**INFORME DE HITO DE CONTROL
N° 049-2021-OCI/5332-SCC**

**“EJECUCION DE LA OBRA: MEJORAMIENTO DE LOS
SERVICIOS TURISTICOS PÚBLICOS DEL MIRADOR CERRO
LA JUVENTUD EN EL DISTRITO DE CHIMBOTE, PROVINCIA
DE SANTA, REGION ANCASH”**

HITO DE CONTROL N° 2 – EJECUCIÓN DE LA OBRA

IMÁGENES N°s 5 y 6

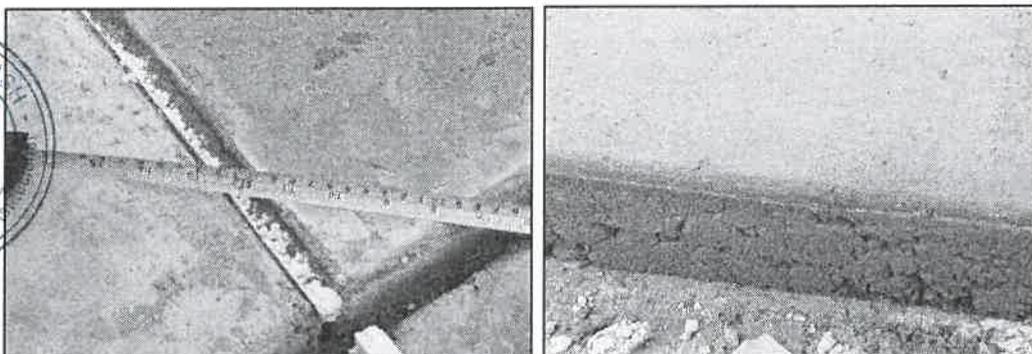
De la partida 01.07.17: PISO DE CEMENTO PULIDO INC. ENCOF. Y DESENCOF, se observa que los paños de concreto acabado con cemento pulido no mantienen los mismos niveles o cotas de piso terminado y se aprecia cangrejas a los costados de los paños de concreto en varios tramos, incumpliendo con los procedimientos de preparación previa a la colocación del concreto tal como lo señala en el numeral 5.7.1 del capítulo III de la Norma Técnica de Edificaciones E.060 del Reglamento Nacional de Edificaciones que señala:

PISOS DE CEMENTO PULIDO SIN LOS NIVELES Y ACABADOS ADECUADOS CON PRESENCIA DE CANGREJERAS

IMÁGENES N°s 7 y 8 CORREAS DE MADERA SIN ACABADOS ADECUADOS

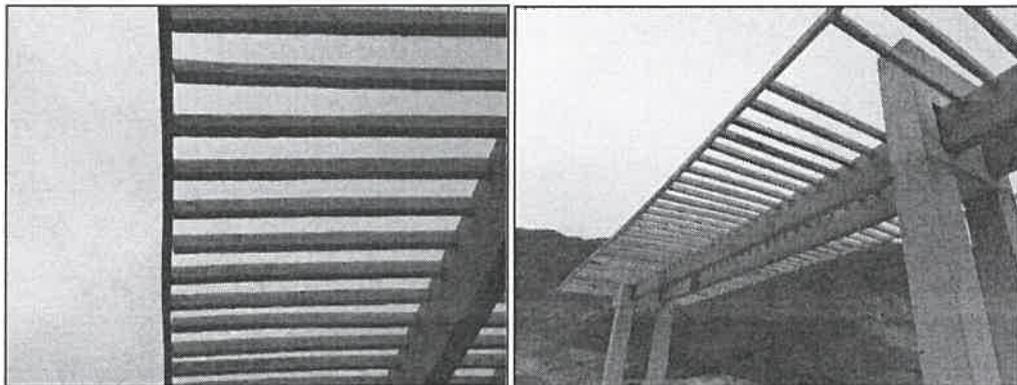
De la partida 01.07.21: CORREA DE EUCALIPTO DE 2"X2", utilizadas como cobertura de los descansos peatonales, se observa que las correas de eucalipto se encuentran torcidas, y sin una adecuada unión a la estructura principal, lo que incumple lo señalado en el numeral 5.4.1 del artículo 5° del capítulo 2 de la Norma Técnica E.010 del Reglamento Nacional de Edificaciones que señala: "5.4.1. Los elementos de sección rectangular tales como vigas, viguetas o similares deben arriostrarse adecuadamente para evitar el pandeo lateral de las fibras en compresión. (...)"

Además, dichas correas no se encuentran imprimados con un epóxico anteriormente aplicado al acabado final del esmalte de acuerdo a lo requerido en el expediente técnico de la obra, tal como se muestra en las imágenes siguientes:

IMÁGENES N°s 9 y 10
PAVIMENTO ASFALTICO SIN SOBRE ANCHO Y PERALTE

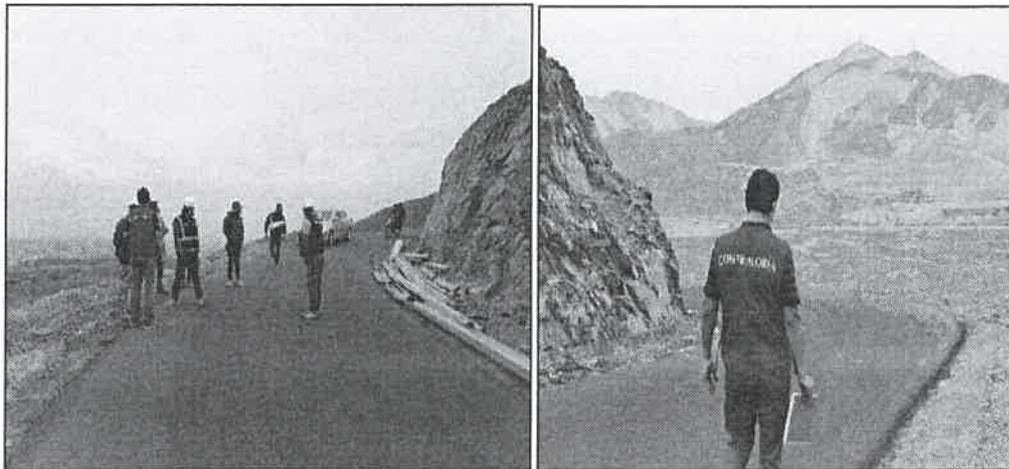
Durante la visita se observó la ejecución de la partida 01.10.07: GUARDAVÍA METÁLICO (barreras de seguridad), que tiene como finalidad la señalización y contención de los vehículos predominantemente el tránsito de vehículos livianos, que de acuerdo a la **sección 205.07: Base y cuerpo de terraplén** del manual de carreteras: "Especificaciones técnicas generales para la construcción (EG-2013), indica: "En los sectores previstos para la instalación de elementos de seguridad como guardavías, se deberá ensanchar el terraplén de acuerdo a lo indicado en los planos o como lo ordene el Supervisor."

Incumple también, la **sección 205.09 Acabado** de dicho manual que señala: "Al terminar cada jornada, la superficie del terraplén deberá estar compactada y bien nivelada con peraltes o bombeos suficientes que permitan el escurrimiento de las aguas de lluvia."

En ese sentido, el riesgo de accidentabilidad es latente pues no se ha ensanchado la plataforma y los guarda vías están instalándose muy cerca de la plataforma porque no existe bermas o sobre anchos donde se puede instalar, a todo esto, se auné el hecho de que no se ha previsto señalizaciones especiales para tratar de reducir la velocidad de circulación que se ha incrementado automáticamente al variar la capa de rodadura. En este contexto, se advierte que la construcción de la vía (pavimento) no cumple con lo señalado en el manual de carreteras: “Especificaciones técnicas generales para la construcción (EG-2013) y el expediente técnico, tal como se observa en las imágenes siguientes:

IMAGEN N° 11
 VISTA DEL ÁREA DONDE SE ALMACENA EL CEMENTO

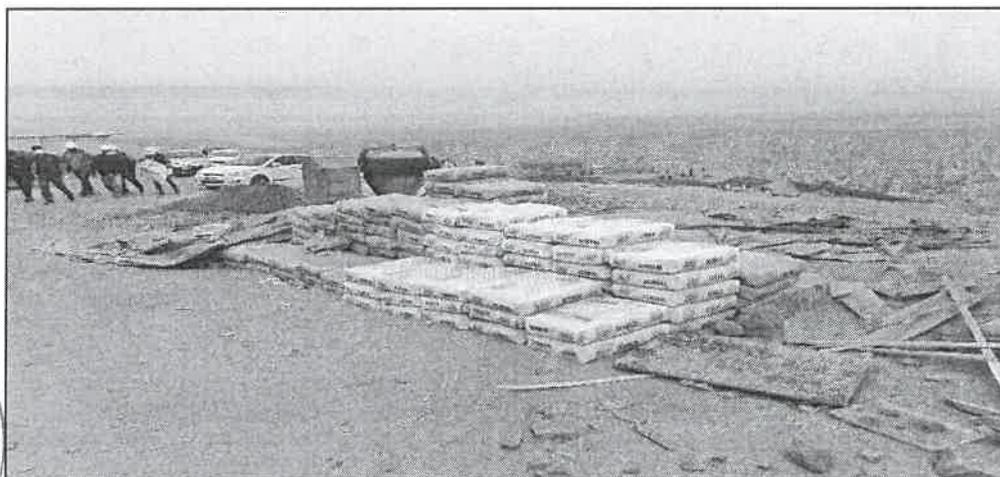
De acuerdo al acta de inspección física a la obra suscrita el 24 de noviembre de 2021, se ha constatado que el contratista no viene ejecutando **la partida 01.01.02: Almacén para la obra** lo que podría ocasionar el deterioro y contaminación de los materiales y en consecuencia la mala calidad de la obra al utilizar dichos materiales, tal como se puede observar en la imagen siguiente:

Al respecto, los materiales deberán almacenarse en obra de manera de evitar su deterioro y su contaminación en concordancia con lo señalado en el numeral 3.6.1 del capítulo II de la norma E.060 Concreto Armado del Reglamento Nacional de Edificaciones. Asimismo, en el literal b) del numeral 3.6.2 del mismo capítulo y norma señala: *“El cemento en bolsas se almacenará en obra en un lugar techado, fresco, libre de humedad, sin contacto con el suelo. Se almacenará en pilas de hasta 10 bolsas y se cubrirá con material plástico u otros medios de protección.”*. En ese sentido como se puede advertir en la imagen n.º 11 no se está almacenando adecuadamente el cemento.

Por otro lado, se advierte de la valorización n.º 14 que la **partida 01.01.02: Almacén para la obra** se ha pagado al 100% sin ser implementada.
